Słupsk, dnia 20.10.2022 r.

**dotyczy: postępowania o udzielenie zamówienia publicznego w trybie przetargu nieograniczonego pn.: Dostawa kardiowerterów i stymulatorów - nr postępowania 83/PN/ 2022**

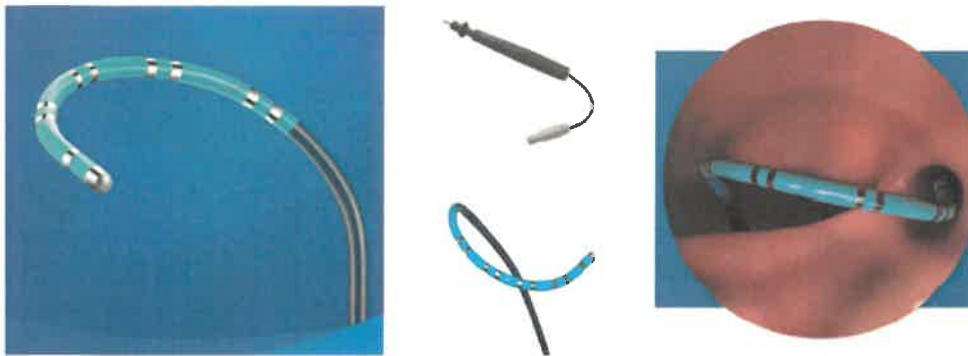
Zwracam się do Zamawiającego o dopuszczenie elektrod 10 polowych sterowalnych o następujących parametrach:

- jeden mechanizm sterowania za pomocą pokrętła – poniżej zdjęcie

- elektrody jednokierunkowe

- dostępne odległości między pierścieniami : 2-5-2 mm, 2 mm, 5 mm, 2-8-2 mm dla standardowych elektrod , dla krzywizny 3 D Sinus Flex odległość między pierścieniami 2-5-2 mm

- dostępne 4 krzywizny, w tym unikatowa krzywizna 3 D Sinus Flex

**Odp. Zamawiającego: Zamawiający dopuszcza.**
